Objet: Epingles de verrouillage “Fokker” des axes d’ailes principaux.

Concerne : ULM WT-9 Dynamic (tous numéros de série).

Prievidza, 3 th September 2008 AEROSPOOL spol. s r.o. Approval L-3-012/SP 2007 871 03 PRIEVIDZA SLOVAK REPUBLIC	Approved in: -3.09.2008 Approved by:
---	---

Epingles Fokker
20 mm 35 mm 51 mm

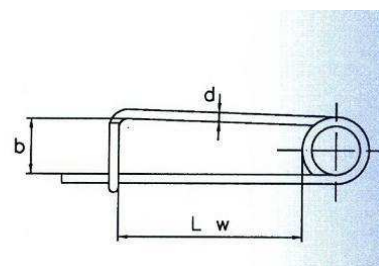
Raison : Possibilité de déverrouillage des épingles de type “Fokker” sécurisant les axes principaux d’ailes, situés dans le cockpit.

- Vérifier le bon verrouillage de toutes les épingles de type “Fokker” utilisées sur le Dynamic.
- Nous recommandons de remplacer les épingles de type “Fokker” sécurisant les axes principaux d’ailes dans le cockpit et dont la longueur utilisable est 35 ou 51 mm par des épingles dont la longueur est de 20 mm.

Materiel: Deux épingles “Fokker” L = 20 mm. Celles-ci peuvent être commandées auprès de la société TOST ou du représentant Dynamic.
